Ortsgemeinde Staudernheim  
Bebauungsplan „Tuchbleiche“

Auswertung der eingegangenen Stellungnahmen aus:

- der Beteiligung der Öffentlichkeit gemäß § 3 Abs. 1 BauGB und
- der Beteiligung der Behörden und sonstigen Träger öffentlicher Belange gemäß § 4 Abs. 1 BauGB

Synopse vom 30.03.2022  
zur  
Vorentwurfsfassung vom Juli 2021

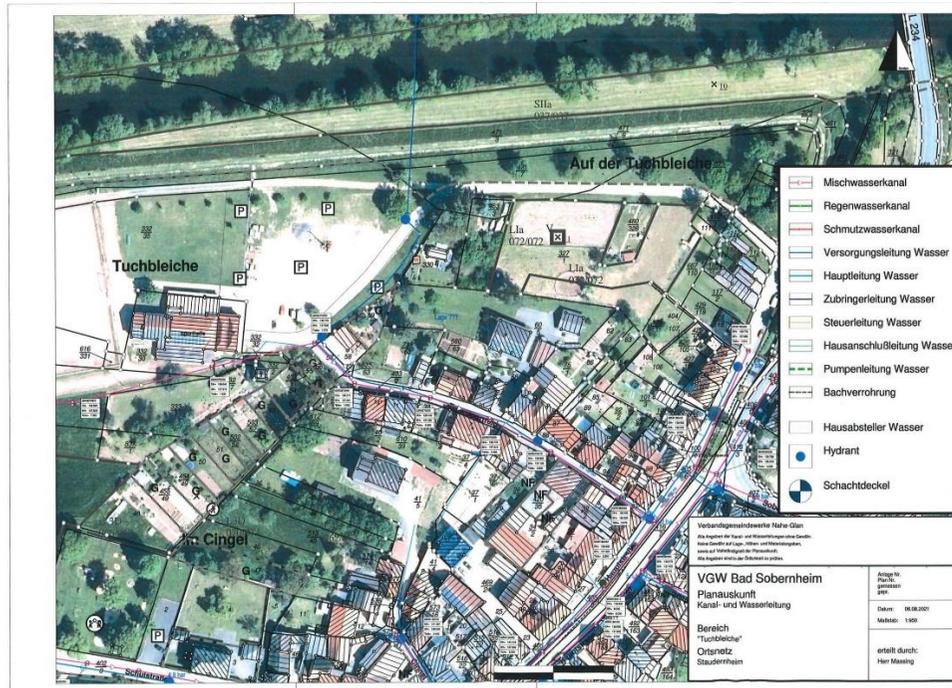
Der öffentliche Mischwasserkanal verläuft entlang der rückwärtigen Grundstücksgrenze der Sporthalle in Richtung Anliegerstraße "Zum Sportfeld". Der Kanal weist hier eine Tiefenlage von ca. 1,30 bis 1,50 m auf. Die Trinkwasserhauptleitung durchquert die ausgewiesene Fläche im Bereich des Parkplatzes der Sporthalle bis ans Ende der Straße "Zum Sportfeld".

An der östlichen Grenze des Geltungsbereiches endet die öffentliche Mischwasserkanalisation und Trinkwasserleitung in Höhe der "Hauptstraße Hausnummer 2". Zur Veranschaulichung der Ver- und Entsorgungssituation ist der Stellungnahme ein Auszug aus unserem Leitungskataster beigefügt.
